# PROPUESTA DE MODIFICACIÓN DE LA

NAP 2-3-0.0

# OBRAS COMPLEMENTARIAS DE LA PLATAFORMA

2ª EDICIÓN: FEBRERO 2022+M1: ENERO 2023

## 2.5.-MODIFICACIÓN 5. Inclusión de nuevo plano vinculado al apartado 4.7

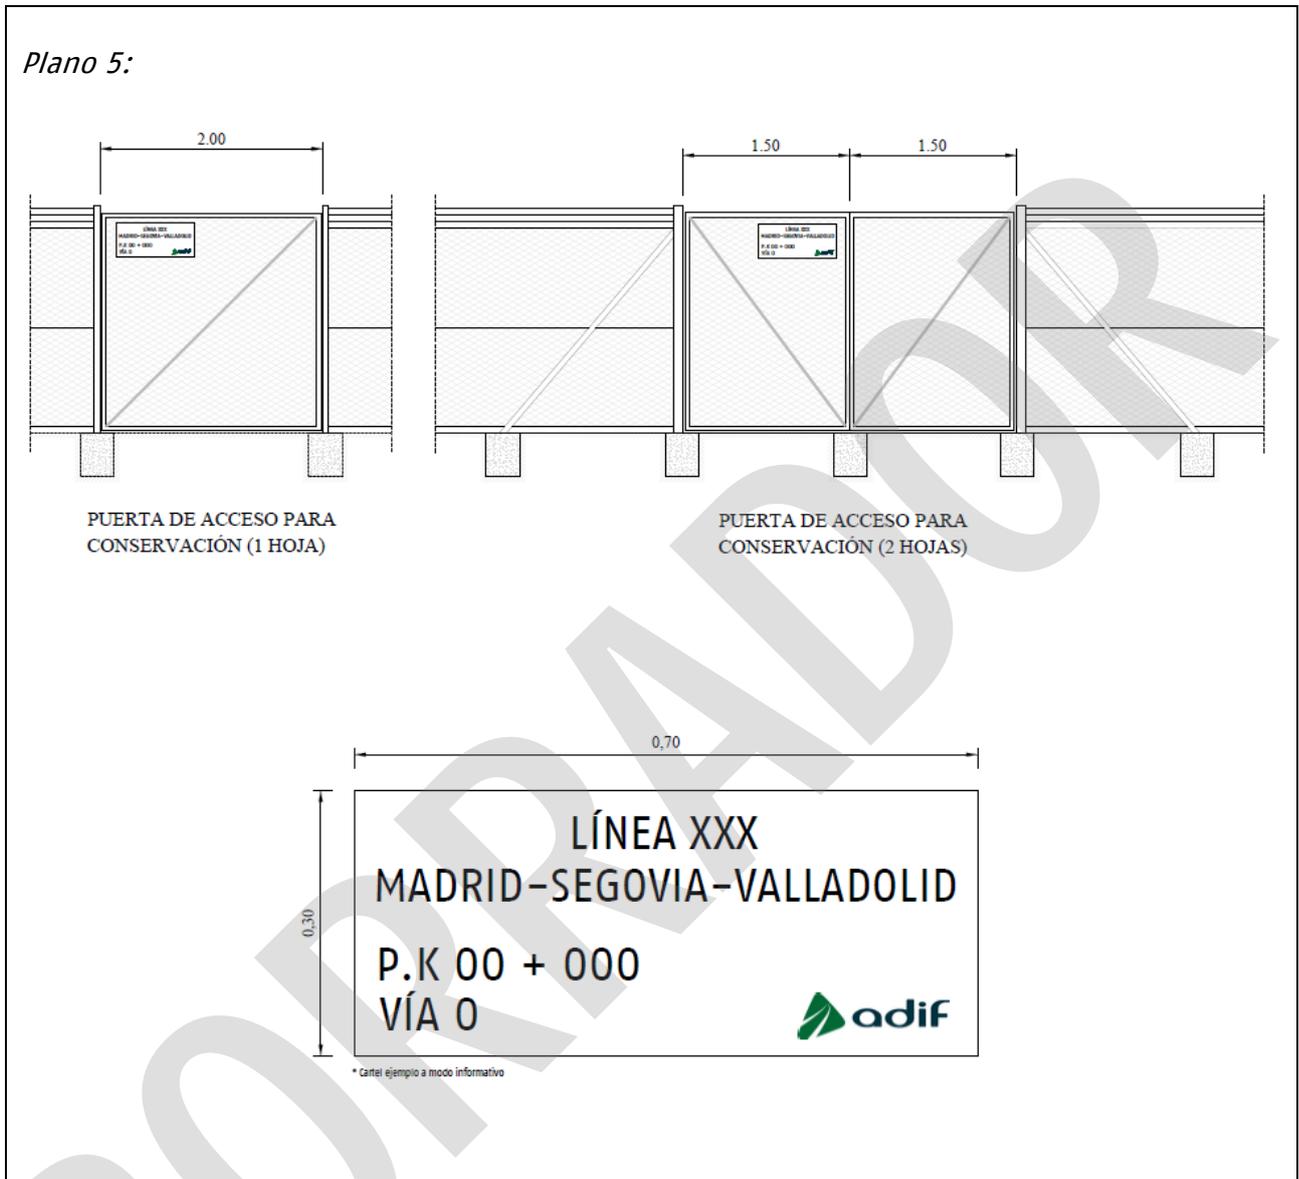
*Las puertas situadas en el cerramiento, deberán disponer de carteles rotulados conforme al plano 5 legibles desde ambos lados, e indicando el punto kilométrico, línea y el número de la vía contigua donde se encuentran.*

Figura 2. Esquema de cerramiento en zonas rurales.

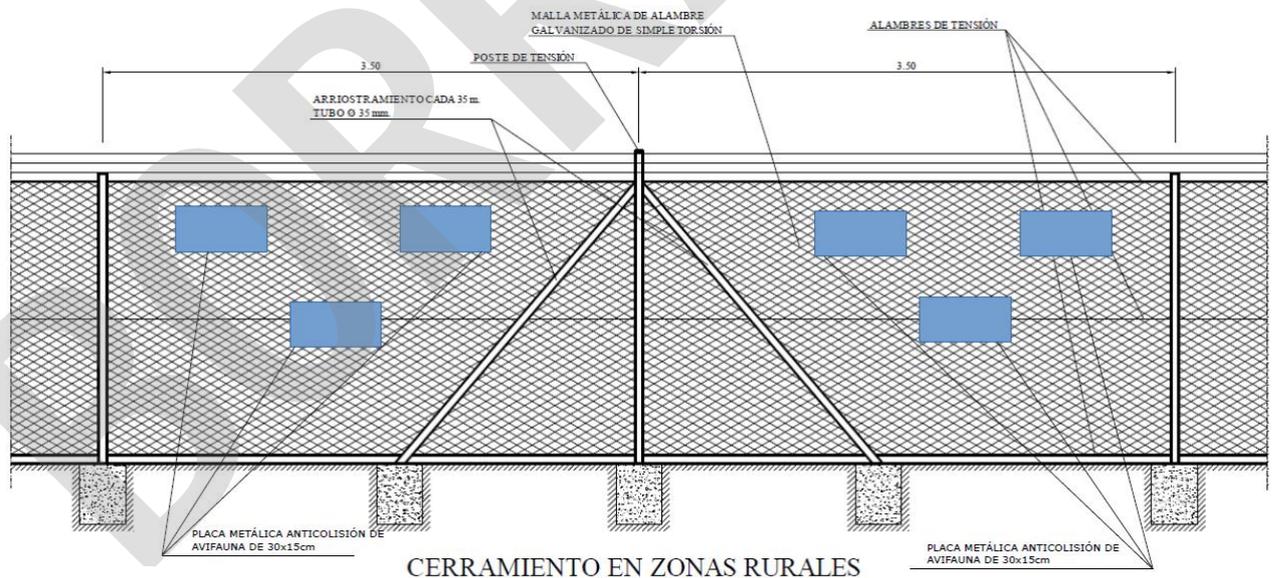
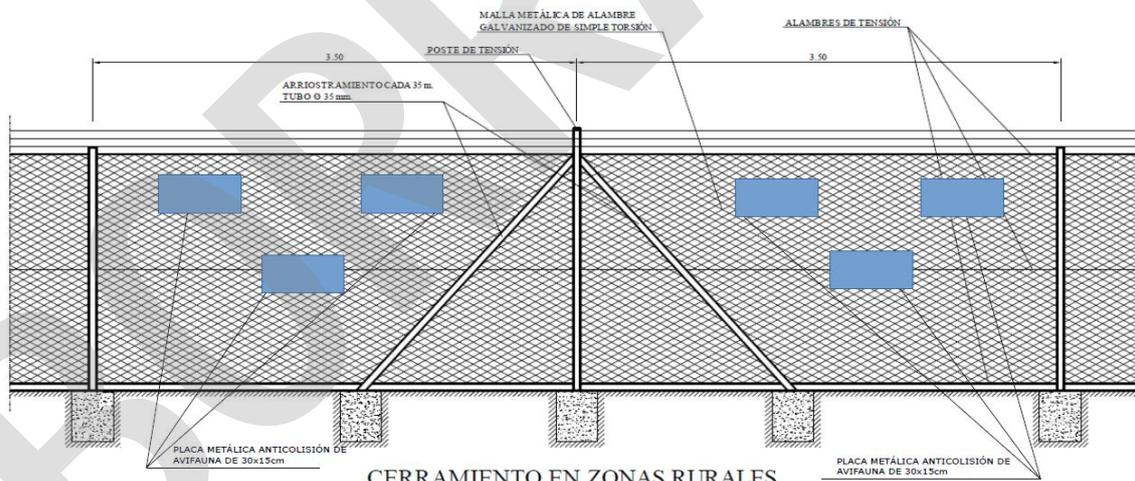
*En zonas con acusada presencia de lagomorfos, en las que se haya declarado una emergencia cinegética por la presencia de conejo, o cuando el proyectista determine que existe un riesgo de colonización de la infraestructura ferroviaria por parte de esta especie, se adoptarán las siguientes medidas:*

- *Se instalará un refuerzo del cerramiento con una malla gallinera o malla de simple torsión, de luz inferior a 5 cm que será anclada al cerramiento mediante alambre o bridas y enterrada en el terreno 40-50 m. En los casos en los que el cerramiento discorra adosado a una cuneta hormigonada se valorará la posibilidad de anclar este refuerzo al hormigón de la cuneta mediante tirafondos.*

- *En los casos en los que debido a la naturaleza rocosa del terreno no se pueda enterrar este refuerzo se dispondrá en forma de "L" hacia el exterior con una longitud mínima sobre el terreno de 60 cm. Este faldón se fija al terreno con un grapado de piquetas de ferralla en forma de "U" invertida colocando aproximadamente 3 piquetas por metro lineal de vallado.*

- *Para asegurar un correcto ajuste de las puertas con la superficie del terreno se ejecutará una losa de hormigón de 1 m de anchura y espesor variable, de tal forma que se minimice la existencia de huecos entre la hoja de la puerta y el terreno.*

- *En los casos en los que el vallado perimetral discorra sobre las aletas y dinteles de obras de paso transversales, el refuerzo del cerramiento se anclará preferentemente a estos paramentos de hormigón mediante tirafondos.*

- *Se prestará especial atención a los cruces del drenaje longitudinal con el cerramiento, diseñando en caso necesario elementos que limiten el acceso de fauna al interior del cerramiento a través de estos puntos débiles.*

- *Cuando el proyectista indique la necesidad de colocar una malla de protección de los taludes con el objetivo de evitar que puedan oradarse madrigueras en los mismos, se deberá asegurar que en el momento de colocar dicha malla no se ha producido colonización del talud por parte de los conejos. En caso de que se observe existencia de madrigueras se procederá a realizar un descaste con hurón de forma previa a la colocación de la malla con el fin de que estos no queden atrapados.*

En zonas con presencia de ungulados, o que hayan sido declaradas en emergencia cinegética por la existencia de una sobrepoblación de jabalí u otras especies de ungulados, se adoptarán las siguientes medidas:

- Se instalará un refuerzo del cerramiento con una malla electrosoldada, o malla de simple torsión de luz inferior a 5 cm que será anclada al cerramiento mediante alambre o bridas y enterrada en el terreno 40-50 cm. En los casos en los que el cerramiento discorra adosado a una cuneta hormigonada se valorará la posibilidad de anclar este refuerzo al hormigón de la cuneta mediante tirafondos.
- En los casos en los que debido a la naturaleza rocosa del terreno no se pueda enterrar este refuerzo será de malla de simple torsión y se dispondrá en forma de "L" hacia el exterior con una longitud mínima sobre el terreno de 50 cm. Este faldón se fija al terreno con un grapado de piquetas de ferralla en forma de "U" invertida colocando aproximadamente 4 piquetas por metro lineal de vallado.

En zonas con presencia de oso o lince se atenderá a las especificaciones incluidas en las Prescripciones técnicas para el diseño de pasos de fauna y vallados perimetrales.

En los casos en los que, tras el análisis del proyectista, se determine que existe un elenco de fauna susceptible de colisionar con el cerramiento o bien exista un requerimiento o resolución por parte de la administración indicando la necesidad de ejecutar medidas que minimicen este riesgo, se diseñará la colocación de 3 placas metálicas de tamaño 30x15 cm pintadas de color blanco, en cada paño de cerramiento. Las placas se colocarán por dentro del vallado de forma similar a las representadas en el siguiente gráfico, no siendo preciso acotarlas milimétricamente, sino solo asegurar su disposición en las zonas con las características mencionadas. Para su colocación se realizarán sendos taladros en las esquinas de las placas para poder anudarlas a cerramiento mediante bridas o alambres.

Cuando se ejecute un dispositivo de escape tipo rampa, se atenderá al diseño incluido en las Prescripciones técnicas para el diseño de pasos de fauna y vallados perimetrales. La ejecución del sistema de escape debe asegurar el contacto entre la rampa y el vallado para evitar la creación de un espacio entre vallado y rampa. En caso de que se trate de rampas que se apoyan en un muro de hormigón, este podrá actuar a modo de cerramiento disponiendo los postes en los extremos de dicho elemento. En todos estos dispositivos de escape se valorará la posibilidad de eliminar los tres alambres horizontales situados en la parte superior del cerramiento.
